## 改善箇所説明図

### 不具合発生箇所

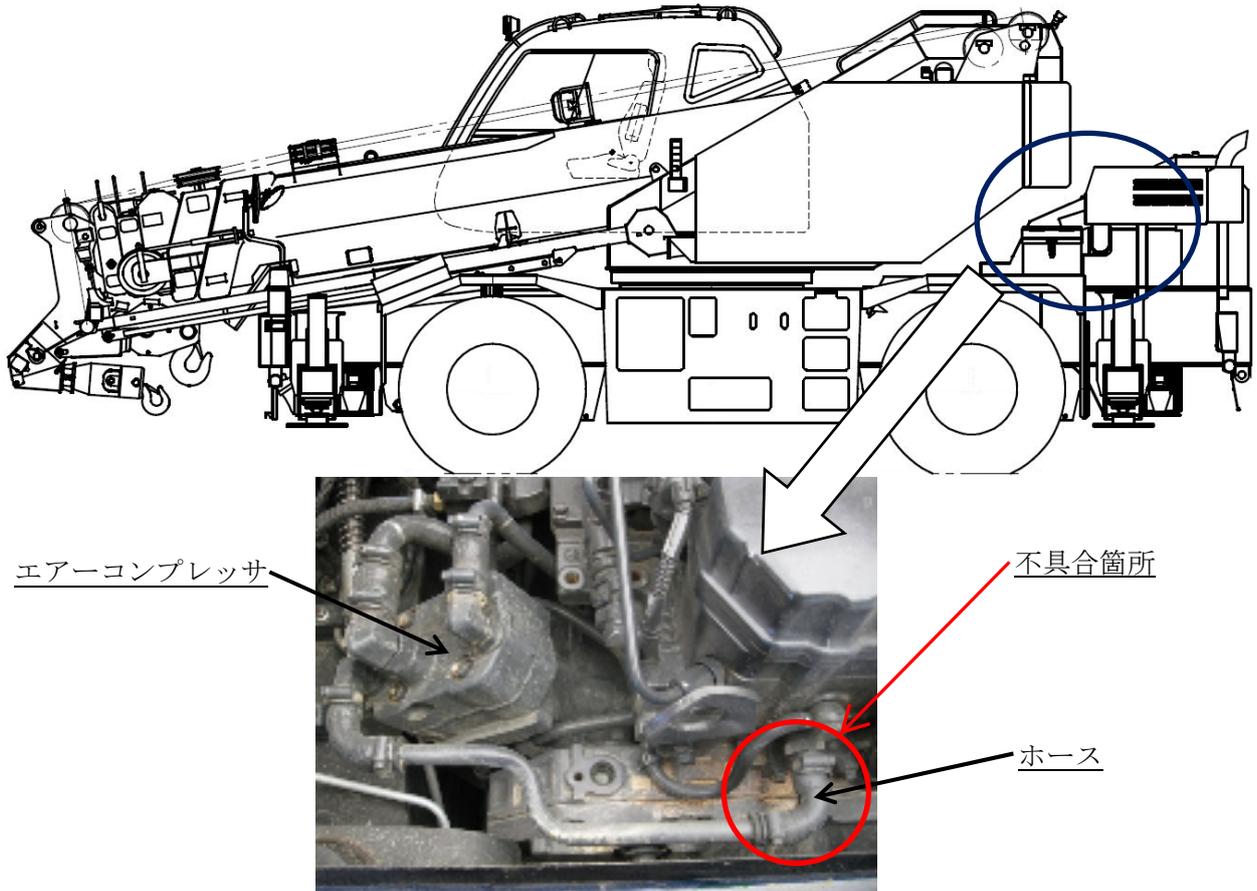
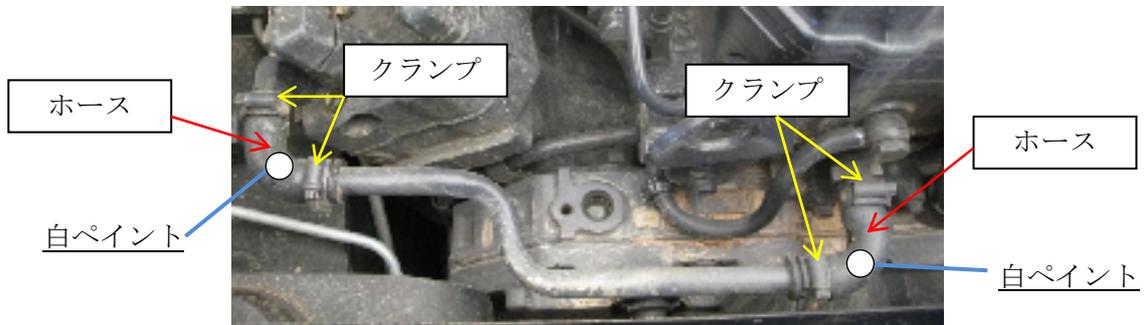
ホイールクレーンの原動機において、エアーコンプレッサの冷却ホースの製造工程が不適切なため、ホースの耐久性にバラツキがある。そのため、そのままの状態で使用すると、当該ホースに亀裂が生じて、冷却水が漏れだし、最悪の場合、オーバーヒートするおそれがある。

全車両、ホースの耐久性を上げた対策品に交換する。

識別：ホースに白ペイントを塗布し識別する。
